przedłożony projekt stałej organizacji ruchu dla zadania pn.: „Przebudowa ulicy Środkowej w Roczynach”.

Nazwa opracowania:  <p style="text-align: center;"><b>Projekt docelowej organizacji ruchu</b></p> <p style="text-align: center;">dla zadania pn.:</p> <p style="text-align: center;"><b>Przebudowa ul. Środkowej w Roczynach</b></p>
--

do przedłożonego projektu stałej organizacji ruchu dla zadania pn.: „Przebudowa ulicy Środkowej w Roczynach”.

do projektu stałej organizacji ruchu dla zadania „Przebudowa ulicy Środkowej w Roczynach”.

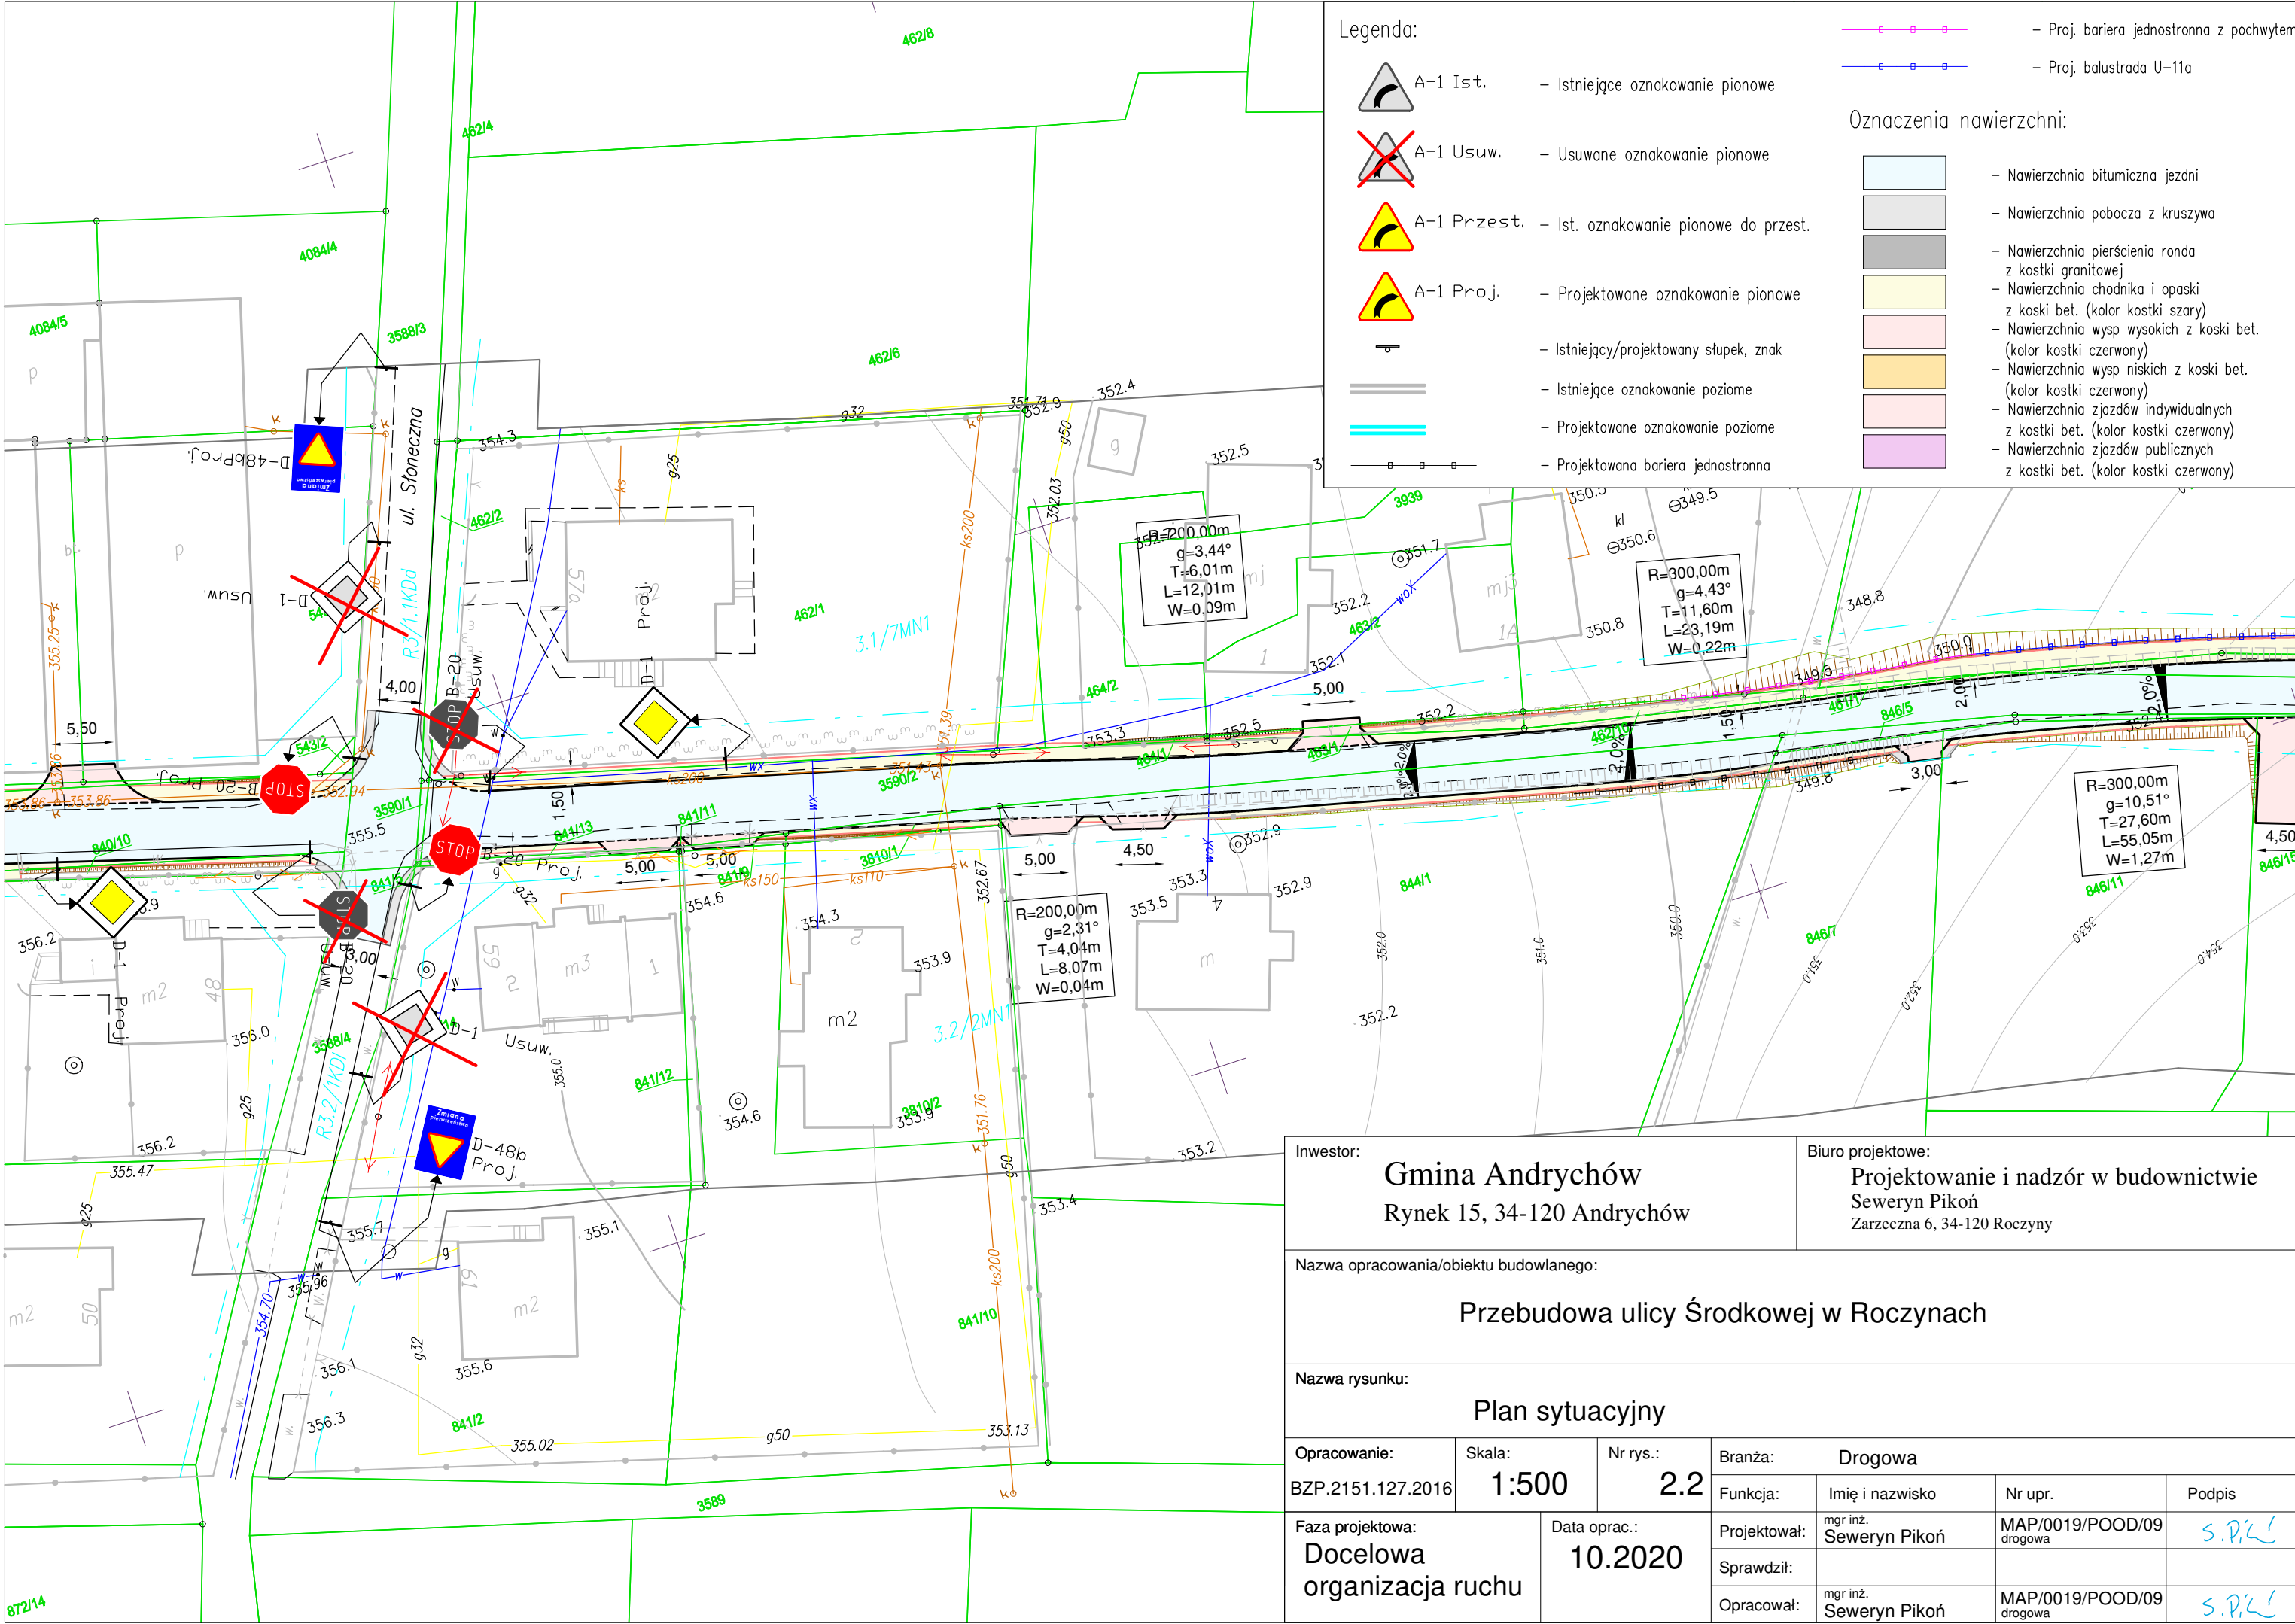
- Brak znaku D-6 na południowym wylocie ronda (rys. 2.1).
- Z uwagi na istniejący zjazd, odstąpić od wykonania linii P-14 na południowym wlocie ronda (rys. 2.1).
- Na wlotach podporządkowanych skrzyżowania z ul. Słoneczną zaprojektować znaki D-48, które należy umieścić nie później niż siedem dni przed planowaną zmianą organizacji ruchu i usunąć nie wcześniej niż po 14 dniach od wprowadzenia zmiany (rys. 2.2).

rys. 2.1 - oznakować przejście dla pieszych od strony południowej  
rys. 2.1 – rozważyć przesunięcie słupka przeszkodowego w kierunku ronda lub ograniczyć relacje lewoskrętną do projektowanego zjazdu indywidualnego – strona południowa
